高浜3・4号炉—特別点検（コンクリート）－6

タイトル	建設時の乾燥単位容積質量試験結果について、3号は4号の倍近くの試験を行っているのはなぜか。
説明	<p>原子炉格納施設等については、3号炉および4号炉で規模に差はないため、外部遮蔽壁における建設時の乾燥単位容積質量試験の数も概ね同程度である。</p> <p>原子炉補助建屋については、3号炉側の部分、4号炉側の部分および3・4号炉共用部分の3つに大別できる。特別点検においては、原子炉補助建屋のうち3・4号炉共用の部分は3号炉側で点検する整理としたため、建設時の乾燥単位容積質量試験結果の数は3号の方が4号よりも多くなっている。3号炉および4号炉の特別点検における原子炉補助建屋の対象範囲を添付1に示す。</p> <p style="text-align: right;">以上</p> <p>添付1 高浜3・4号炉特別点検（コンクリート） 原子炉補助建屋の対象範囲</p>

トレーサビリティ体系図

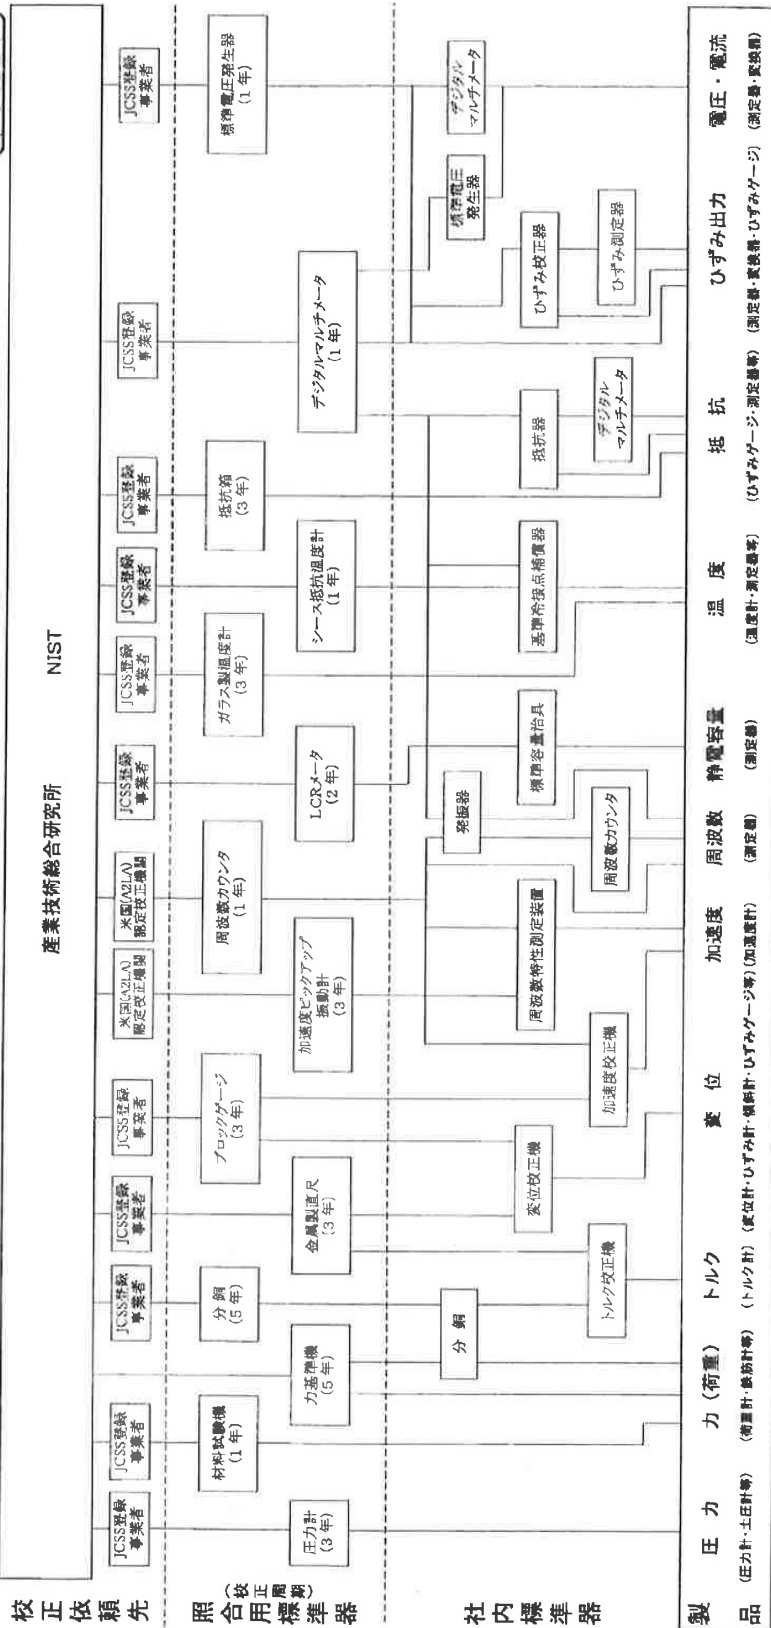
<p>タイトル</p>	<p>強度について、コアサンプルの試験に使用した試験機器と校正記録（国家標準までのトレーサビリティ体系図を含む）、並びに試験要領（試験方法、試験条件等）を提示すること。</p>
<p>説明</p>	<p>強度について、コアサンプルの試験に使用した試験機器と校正記録（国家標準までのトレーサビリティ体系図を含む）、並びに試験要領（試験方法、試験条件等）は以下のとおり。</p> <ol style="list-style-type: none"> 1. 試験機器 添付1に示すとおり。 2. 校正記録 添付2に示すとおり。 3. 試験要領 添付3に示すとおり。 <p style="text-align: right;">以上</p> <p>添付1 高浜3・4号炉特別点検（コンクリート）強度 試験機器 添付2 高浜3・4号炉特別点検（コンクリート）強度 校正記録 添付3 コンクリート構造物 特別点検要領書（抜粋）</p>

電位差自動滴定装置“AT-510”トレーサビリティ体系図

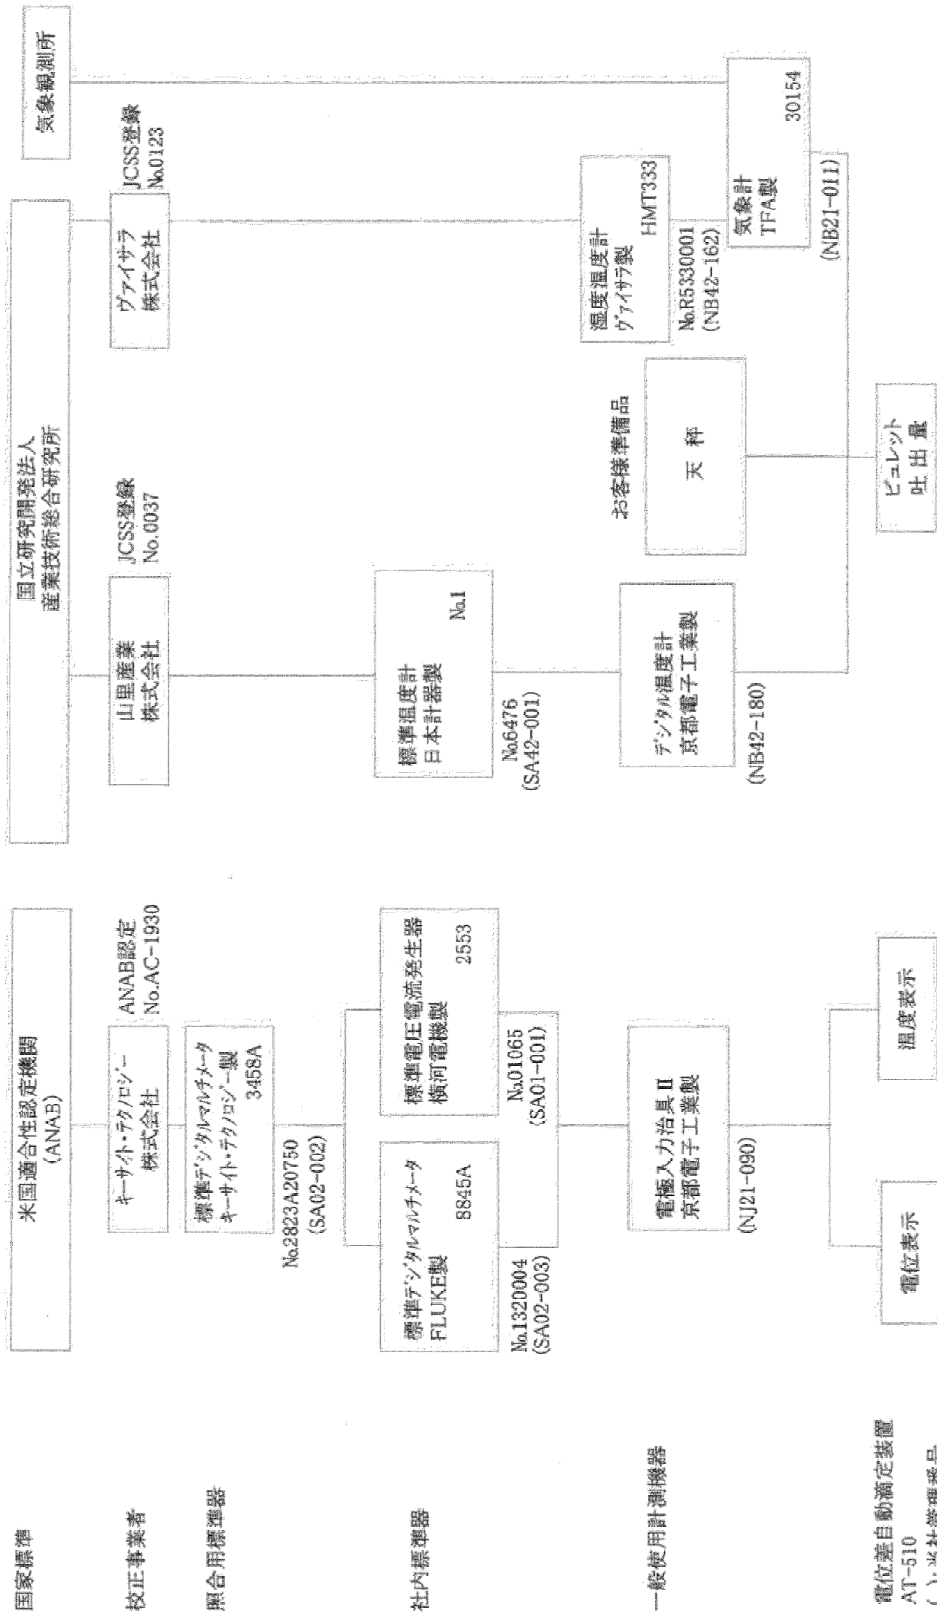
<p>タイトル</p>	<p>塩分浸透深さについて、コアサンプルの試験に使用した試験機器と校正記録（国家標準までのトレーサビリティ体系図を含む）、並びに試験要領（試験方法、試験条件等）を提示すること。</p>
<p>説明</p>	<p>塩分浸透深さについて、コアサンプルの試験に使用した試験機器と校正記録（国家標準までのトレーサビリティ体系図を含む）、並びに試験要領（試験方法、試験条件等）は以下のとおり。</p> <ol style="list-style-type: none"> 1. 試験機器 添付1に示すとおり。 2. 校正記録 添付2に示すとおり。 3. 試験要領 高浜3・4号炉特別点検（コンクリート）—10の添付3に示すとおり。 <p style="text-align: right;">以上</p> <p>添付1 高浜3・4号炉特別点検（コンクリート）塩分浸透 試験機器 添付2 高浜3・4号炉特別点検（コンクリート）塩分浸透 校正記録</p>
